AUTOSTRADA REGIONALE CISPADANA DAL CASELLO DI REGGIOLO-ROLO SULLA A22 AL CASELLO DI FERRARA SUD SULLA A13

PROGETTO DEFINITIVO

PROCEDURA DI VERIFICA DI OTTEMPERANZA DI CUI ALL'ART. 28 DEL D.LGS 152/2006 E SS. MM. E II.
SECONDA ISTANZA - RELAZIONE

G										
F										
E										
D										
C										
B										
A	21.09.2020	EMISSIONE				BERTUZZI	BECCARELLI	PATTUZZI		
REV.	DATA	DESCRIZIONE				REDAZIONE	CONTROLLO	APPROVAZIONE		
IDENTIFICAZIONE ELABORATO										DATA: SETTEMBRE 2020
NUM. PROGR.	FASE	LOTTO	GRUPPO	CODICE OPERA WBS	TRATTO OPERA	AMBITO	TIPO ELABORATO	PROGRESSIVO	REV.	SCALA: -
8014	PD	0	000	00000	0	GE	RG	07	A

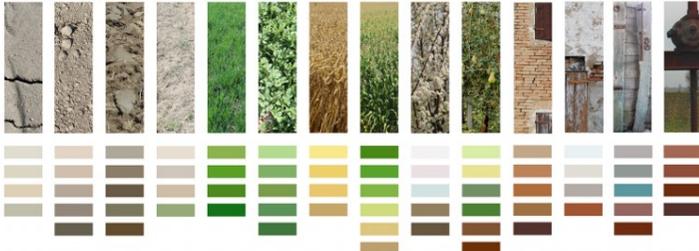
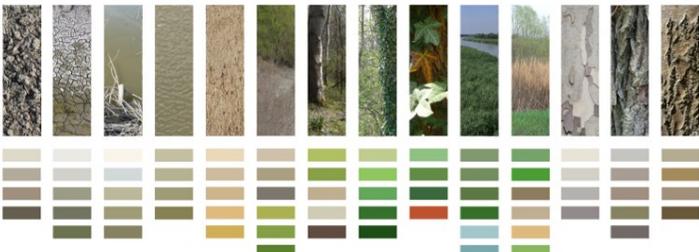
ID	Ambito	Ambito di ottemperanza prescritto	Ambito di ottemperanza proposto	Corrispondente prescrizione RER
6	Patrimonio storico - culturale	Realizzazione	Progetto Definitivo	
<p><u>Prescrizione 6 MIBACT:</u> Comune di Cento, in relazione alla installazione delle barriere acustiche, vengano valutate preliminarmente in corso d'opera le tipologie più adeguate al contesto, trattate con materiali e colori naturali.</p>				
<p><u>Analisi di Ottemperanza:</u> Lo studio del paesaggio condotto nel PD è stato articolato su due livelli di indagine (area vasta, area locale) al fine di consentire, attraverso una prima definizione e successiva caratterizzazione di ambiti paesaggistici, l'individuazione puntuale degli elementi potenzialmente sensibili interferiti dal passaggio dell'infrastruttura ed allo stesso tempo degli eventuali elementi di criticità. Tale analisi ha permesso l'orientamento dell'inserimento ambientale del progetto per la più opportuna definizione degli interventi di mitigazione e di compensazione previsti dalla progettazione in funzione della sensibilità del contesto paesaggistico locale. L'analisi del paesaggio a scala locale è stata condotta per comparti e quindi per tratti autostradali. L'indagine si è focalizzata sugli elementi di "qualità paesaggistica", cercando di sottolinearne la permanenza laddove venissero verificati per ogni quadro territoriale definito dalle singole unità di paesaggio ed in particolare facendo riferimento alle aree che sono in relazione (attraversamento/intervisibilità) con il passaggio della nuova autostrada. La scomposizione del tracciato in tratti stradali si è rivelata necessaria al fine di specificare localmente le componenti e gli elementi paesaggistici e consentire di calarsi al meglio nella realtà locale ad una scala di rilievo di maggiore dettaglio della scala macroterritoriale, scomponendo quindi la linearità dell'intervento. La suddivisione in tratti stradali ha avuto il solo fine di segmentare in ambiti il progetto infrastrutturale e semplificare conseguentemente l'analisi paesistica. Il Comune di Cento, citato nella prescrizione, è ricompreso nel tratto identificato come "Tratto C" di cui allo Studio di Impatto Ambientale, che si estende fra l'autostazione di San Felice sul Panaro a poco oltre il confine comunale fra i comuni di Cento e Sant'Agostino. La definizione delle palette cromatiche riferite ai colori prevalenti che caratterizzano il territorio è stata effettuata sulla base di una campagna fotografica appositamente effettuata in sito, che ha interessato il paesaggio nelle sue sfumature stagionali, la vegetazione, il terreno e i materiali edili tradizionali. In particolare tale analisi è stata riferita agli ambiti di paesaggio precedentemente individuati al fine di restituire, nella maniera più fedele possibile, la complessità tonale dei contesti che concorrono alla percezione profonda del paesaggio; la seguente matrice riassume gli ambiti descritti in precedenza, definendone una sommaria localizzazione, le emergenze principali individuate e gli elementi di riferimento che hanno contribuito a redigere l'abaco delle cromie prevalenti. Un campione significativo di immagini selezionate, relativamente ad ogni ambito, è stato in seguito elaborato attraverso una riduzione in macropixel, risultato della somma cromatica della varietà di gamme presenti in natura; da questa elaborazione si sono in seguito individuate le varie palette che hanno determinato le soluzioni progettuali riguardo i materiali e le finiture.</p>

ID	Ambito	Ambito di ottemperanza prescritto	Ambito di ottemperanza proposto	Corrispondente prescrizione RER
6	Patrimonio storico - culturale	Realizzazione	Progetto Definitivo	
	<p>AMBITI DI PAESAGGIO</p>  <p>AMBITO AGRICOLA RURALE</p>	<p>ABACO DEI CROMATISMI PREVALENTI</p> 		
	 <p>AMBITO INSEDIATIVO STORICO</p>			
	 <p>AMBITO FLUVIALE NATURALE</p>			
<p>L'analisi delle cromie prevalenti ha consentito pertanto di realizzare specifici abachi, riferiti ai contesti di pianura dei tre territori provinciali attraversati dal tracciato: Reggio Emilia, Modena e Ferrara caratterizzati da tonalità di base analoghe ma nelle quali si riscontrano specificità locali, date dalla presenza di produzioni agricole specializzate nelle diverse provincie (alberi da frutta, viti, orticole...) e dalle differenti tonalità dei laterizi tradizionali nonché delle pigmentazioni tradizionali degli intonaci.</p>

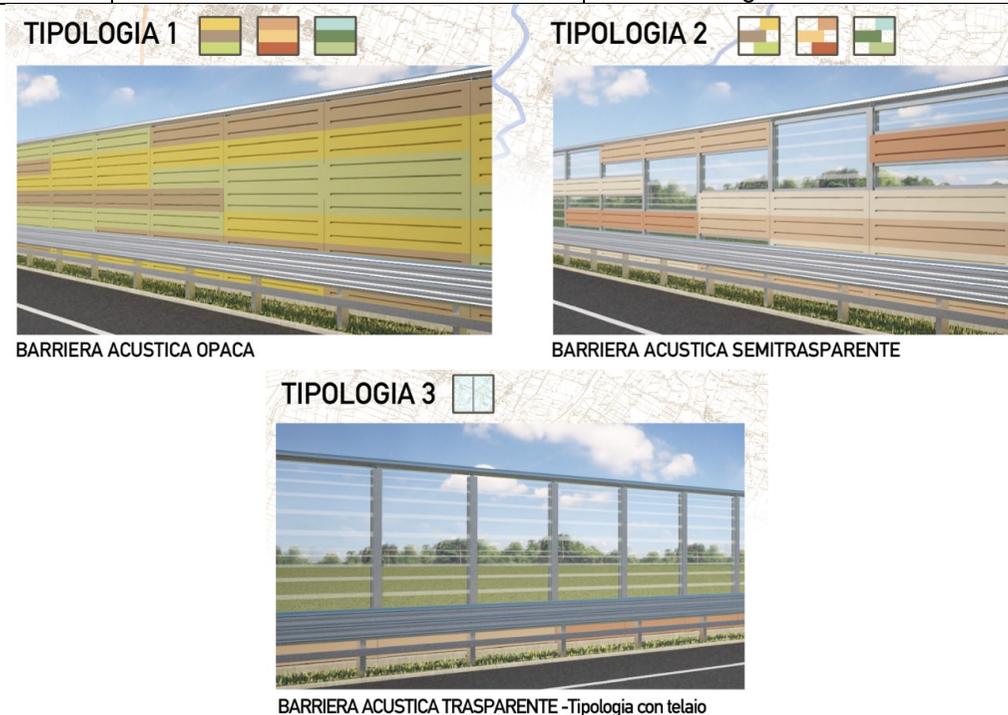
ID	Ambito	Ambito di ottemperanza prescritto	Ambito di ottemperanza proposto	Corrispondente prescrizione RER
6	Patrimonio storico - culturale	Realizzazione	Progetto Definitivo

Gli elementi di transizione inseriti ai margini della barriera, dettati da esigenze di miglioramento acustico mantengono un forte valore architettonico e percettivo rendendo graduale e più leggero l'innesto percepito di tale elemento di partizione rispetto alla profondità del paesaggio.

Analoghe finiture sono previste per i manufatti di barriera fonoassorbente "semitrasparenti"; in tale soluzione tuttavia, gli elementi orizzontali in lamiera riportanti le cromie prevalenti del paesaggio sono fissati su pannelli retrostanti vetrati, alternando così, in un ideale e suggestivo dialogo, i colori di sintesi della complessità tonale del contesto al paesaggio stesso.

In ambiti di particolare pregio naturalistico o paesaggistico, laddove reso possibile dalle esigenze di protezione antifonica, si è colta la necessità di garantire una visuale più ampia sul contesto circostante; per tali tratti si prevede pertanto l'impiego di barriere fonoisolanti trasparenti in lastre di vetro con montanti verticali; in alcuni tratti ritenuti di strategica importanza percettiva, infine, per tali barriere fonoisolanti trasparenti è prevista una tipologia con montante arretrato esterno ed ancoraggi puntuali che aumenti ulteriormente la percezione di leggerezza e forte trasparenza del manufatto e la relazione con l'intorno.

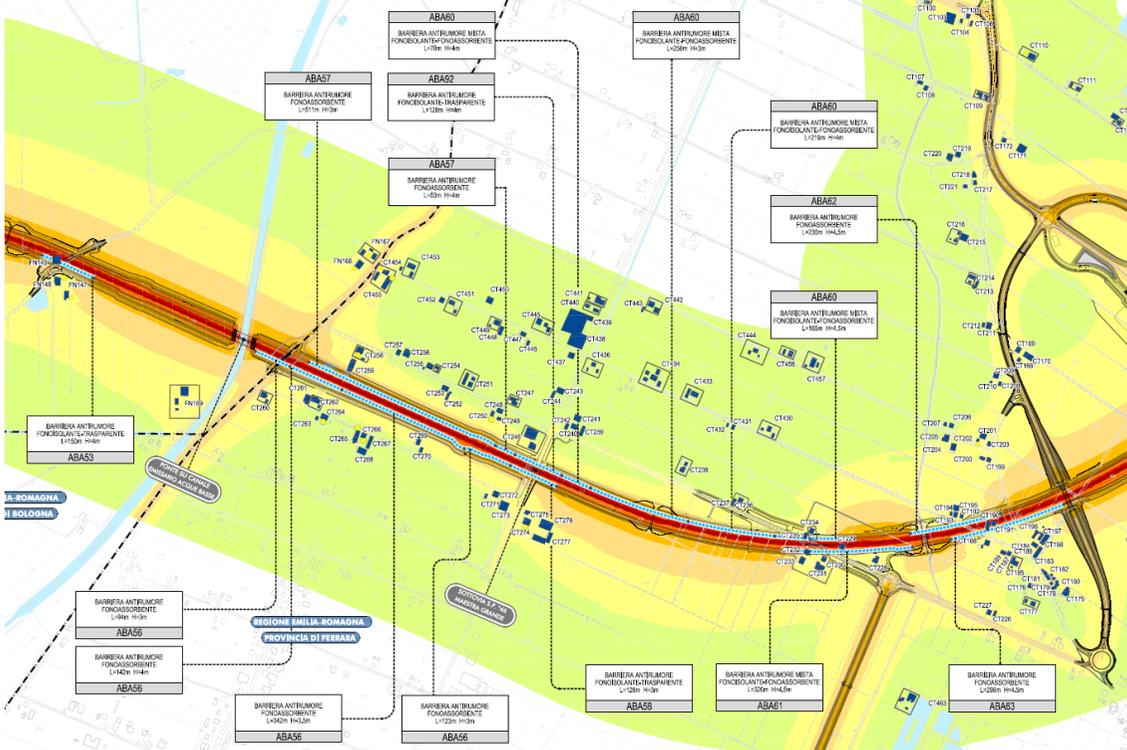
ID	Ambito	Ambito di ottemperanza prescritto	Ambito di ottemperanza proposto	Corrispondente prescrizione RER
6	Patrimonio storico - culturale	Realizzazione	Progetto Definitivo	
<p>Per il tratto di autostrada che attraversa il Comune di Cento sono state individuate le tipologie di protezioni antifoniche più adatte al contesto materico-cromatico e paesaggistico di riferimento. Nei tratti in cui si è ritenuta imprescindibile la percezione profonda del paesaggio, come ad esempio in corrispondenza dell'attraversamento di Strada Maestra Grande, è stata prevista una tipologia di barriera completamente trasparente, mentre in altri tratti le barriere saranno completamente opache o miste e riprenderanno le cromie caratteristiche del contesto agricolo rurale.</p>

ID	Ambito	Ambito di ottemperanza prescritto	Ambito di ottemperanza proposto	Corrispondente prescrizione RER
6	Patrimonio storico - culturale	Realizzazione	Progetto Definitivo	
<div style="display: flex; justify-content: space-between;"> <div data-bbox="123 1145 696 1415" style="width: 30%;"> <p>Riferimento elaborati</p> </div> <div data-bbox="696 1145 2078 1415" style="width: 70%;">  <p>Gli elaborati di riferimento proposti, tratti dalla sezione "inserimento paesistico-ambientale, ripristino e compensazione" illustrano i criteri progettuali e le caratteristiche delle protezioni antifoniche adottate</p> <p>3752_PD_0_000_0MA00_0_MA_RG_01_C INTERVENTI DI INSERIMENTO PAESISTICO-AMBIENTALE, RIPRISTINO E COMPENSAZIONE – RELAZIONE DESCRITTIVA GENERALE (4.5.4, par. 5.2)</p> <p>3855_PD_0_000_0MA00_0_MA_CY_11_B INTERVENTI DI INSERIMENTO PAESAGGISTICO-AMBIENTALE, RIPRISTINO E COMPENSAZIONE – PROTEZIONI ANTIFONICHE INTEGRATE ED ELEMENTI ARCHITETTONICI DI FINITURA DEGLI IMPALCATI DELLE OPERE D'ARTE MAGGIORI – PERCORSO CONCETTUALE ED IDEATIVO, STUDIO CROMATICO</p> <p>3856_PD_0_000_0MA00_0_MA_TP_01_B PROTEZIONI ANTIFONICHE INTEGRATE ED ELEMENTI ARCHITETTONICI DI FINITURA DEGLI IMPALCATI DELLE OPERE D'ARTE MAGGIORI - RILEVATO: PANNELLO ACUSTICO FONOASSORBENTE</p> </div> </div>

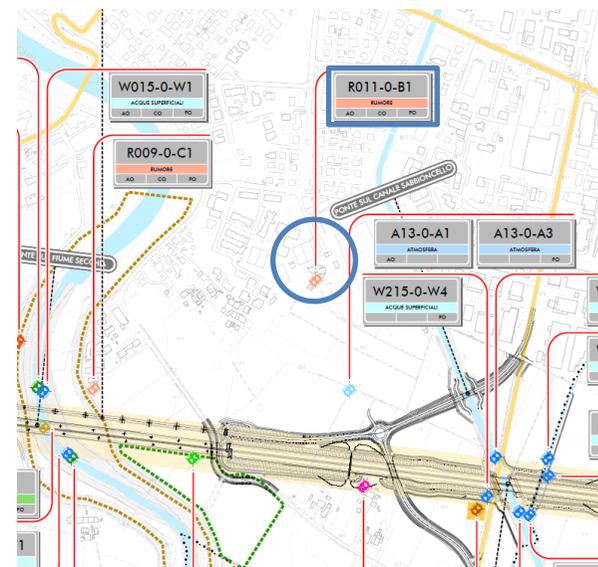
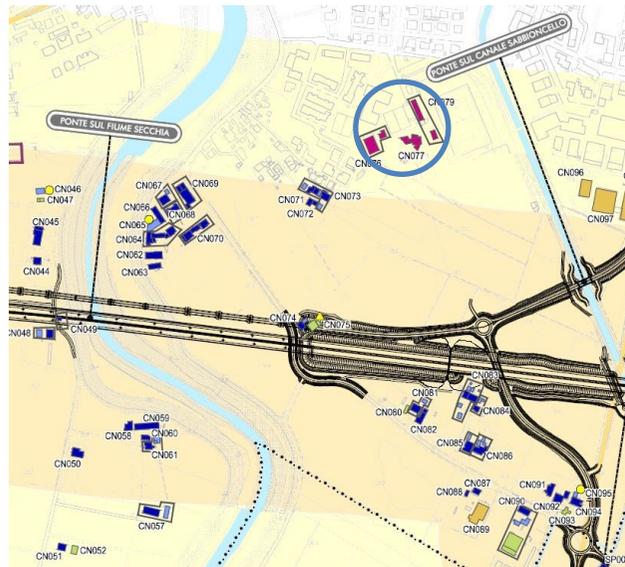
Particolare cura dovrà essere posta al rispetto dei limiti dei ricettori sensibili.

Per la redazione dello Studio Acustico sono stati censiti tutti i ricettori per la componente rumore individuabili in un corridoio di 250 m di ampiezza per lato rispetto al confine dell'area autostradale. Tale corridoio è stato esteso a 500m con riferimento alla presenza di recettori sensibili, quali scuole, asili ed ospedali.

Le analisi modellistiche condotte hanno avuto come obiettivo la stima dei livelli di immissione generati dalla nuova infrastruttura sui ricettori censiti, quindi inclusi tutti i ricettori sensibili, e il conseguente dimensionamento di interventi di mitigazione al fine di ricondurre entro i limiti le situazioni di criticità emerse, quando direttamente riconducibili alla sorgente di progetto.
